设计业务联系单-02			
项目编号	25P-8304S	项目名称	东莞市大朗蔡边水质净化厂工程
专业	工艺、建筑、结构	编号	LXD-04
图纸名称：AOA生物池			
原因和说明： 根据清单编制过程中提出的意见，自查图纸，并对需明确的内容进行回复，需调整图纸的进行调整。			
业务联系内容：			
1、工艺			
修改工艺图纸25P-8304S-04S，修改内容：			
(1) 04S-11：修改基础尺寸标注，由600×600×100修改为500×500×100

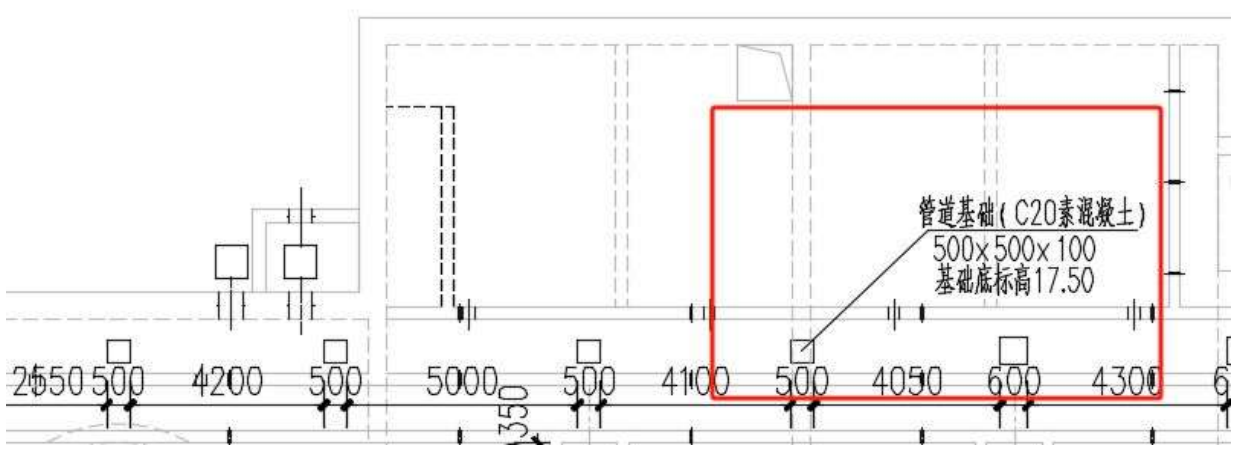
(2) 04S-21、04S-22：明确加药管道序号U分项及序号V分项中阀门材质：材质为PVC			
(3) 04S-21：主要设备表序号Q的盘式曝气器，因脱气区修改为穿孔管曝气，盘式曝气器由2700套修改为2400套。			
2、结构			
修改结构图纸25P-8304S-04G，修改内容：			
1、04G-02:池内转角处二次填充C25混凝土，高度为1米。			
2、04G-21:楼梯LT1宽度为1450，楼梯梁及板宽度均修改为1450mm。			
3、04G-23:删除花纹钢盖板详图及尺寸表，花纹钢盖板同结构设计总说明一致。			
3、建筑			
修改建筑图纸25P-8304S-04J，修改内容：			
(1) 04J-08节点大样图：修改池顶护栏大样图，不锈钢栏杆为1.15米高。

编号	C1515
洞口尺寸	1500X1500
备注	110系列中灰色铝合金+6透明+12空气+6透明) 普通中空安全玻璃窗 (带不锈钢纱窗)

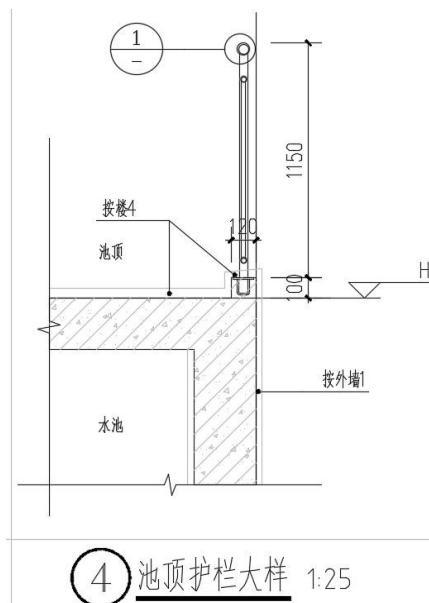
(2) 04J-09门窗表、门窗大样图（一）：补充C1515玻璃窗的纱窗

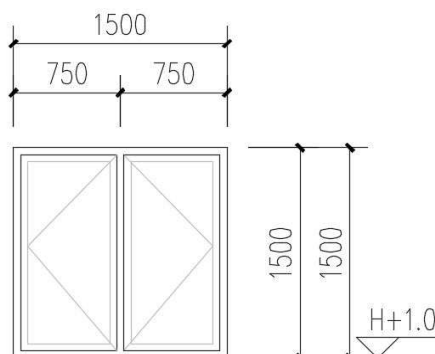
(3) 04J-01-1剖面图、2-2剖面图、3-3剖面图：1-1剖面图修改鼓风机房屋面标注，绝对标高改为26.10
